## 总平面变更对比:

# 1 效果变更对比:

## 4 效果变更对比:

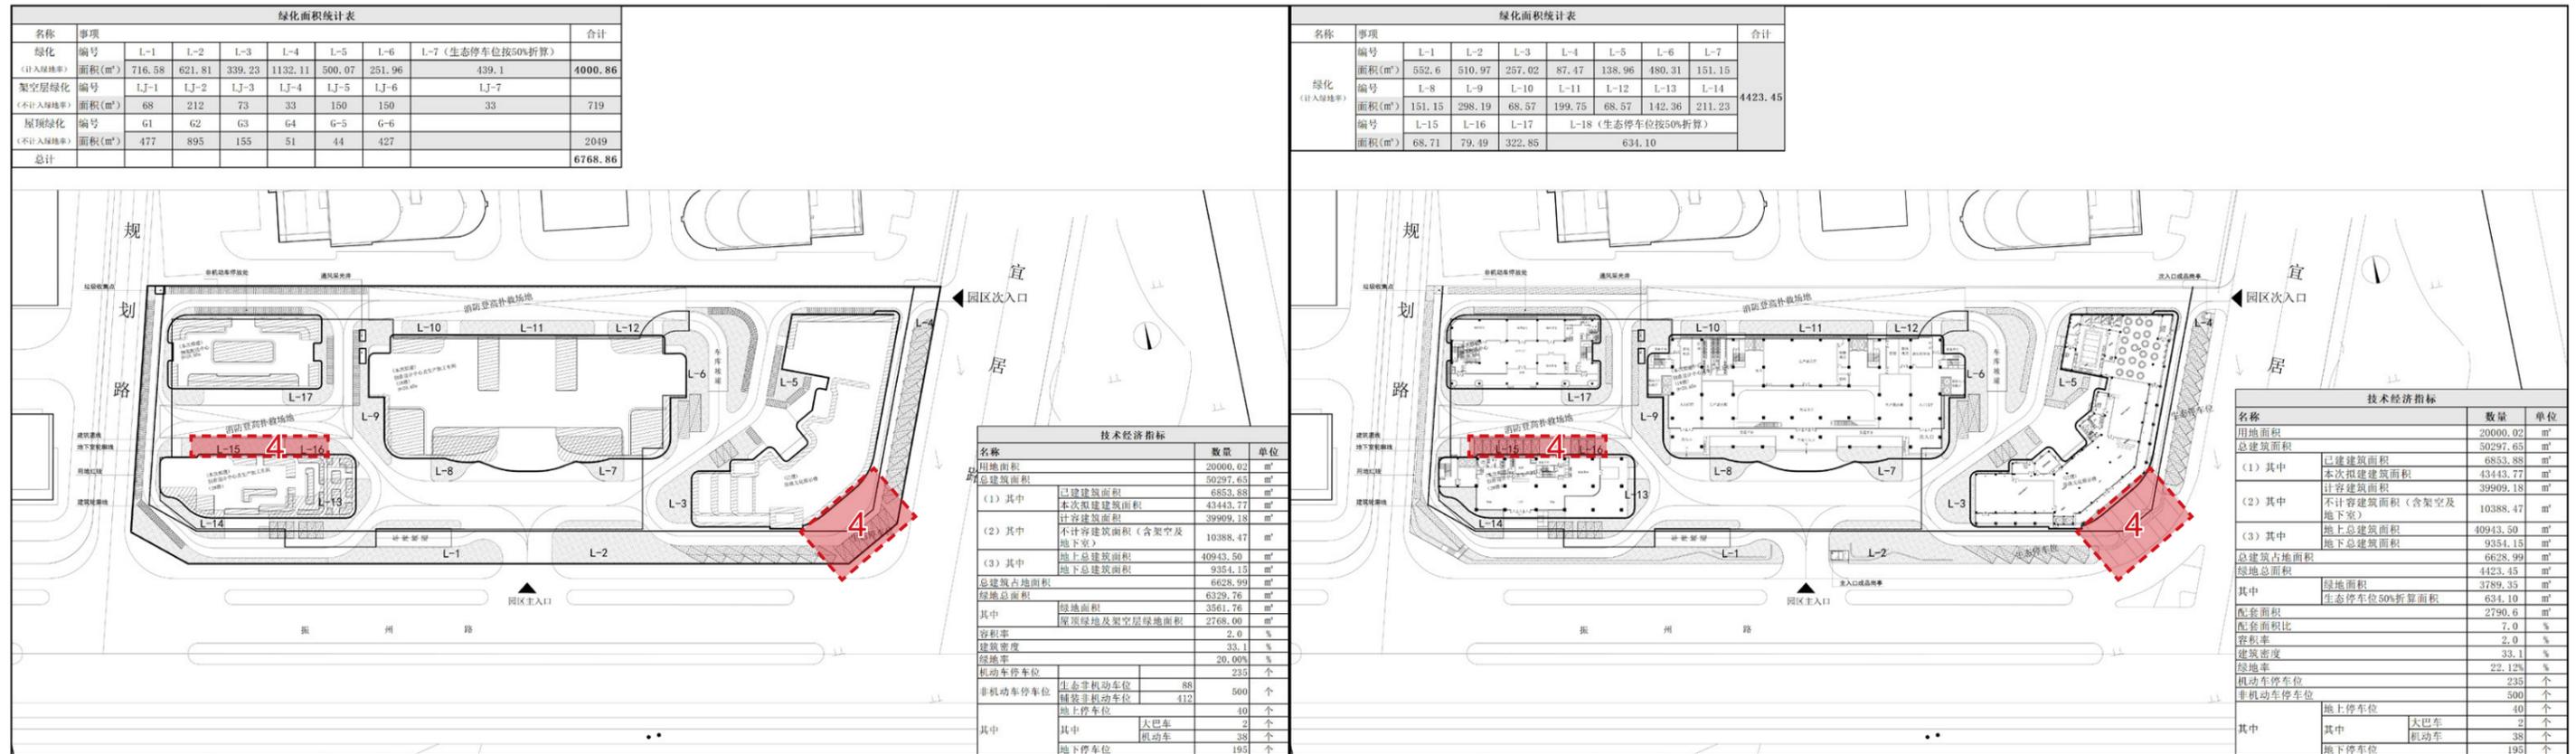
4. 东南侧原方案设置生态停车位，由于该处现状已经被市政人行道侵入，导致该处空间减少了 11 个停车位。变更方案提出人行道结合内部广场一体化设计，在不影响现状人行道的使用的基础上协调人行道被侵占的问题，在红线内设置水景消化内外高差；减少的 11 个车位在 2# 楼北侧绿地补充。

## 5 效果变更对比:

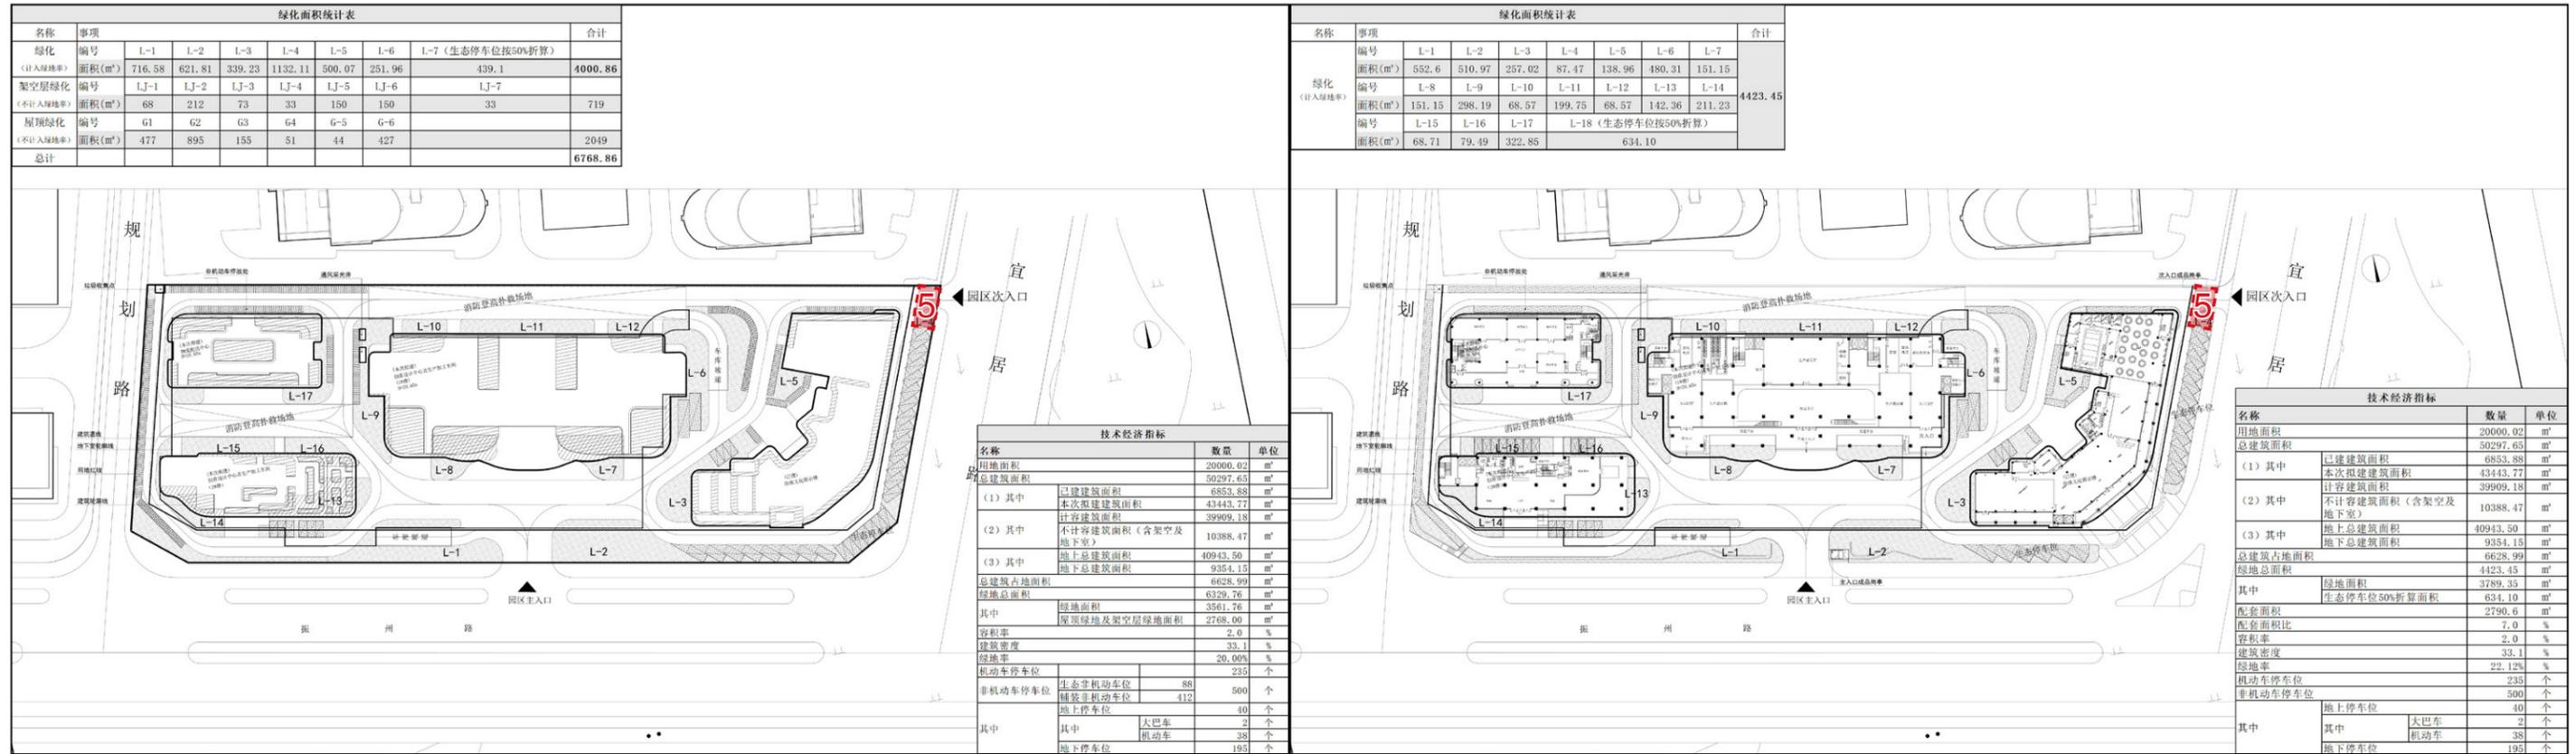
5. 东侧的次入口原方案缺少岗亭与道闸管控；变更方案中增设一个成品岗亭、道闸与标识景墙，岗亭面积控制在 4m<sup>2</sup> 内。
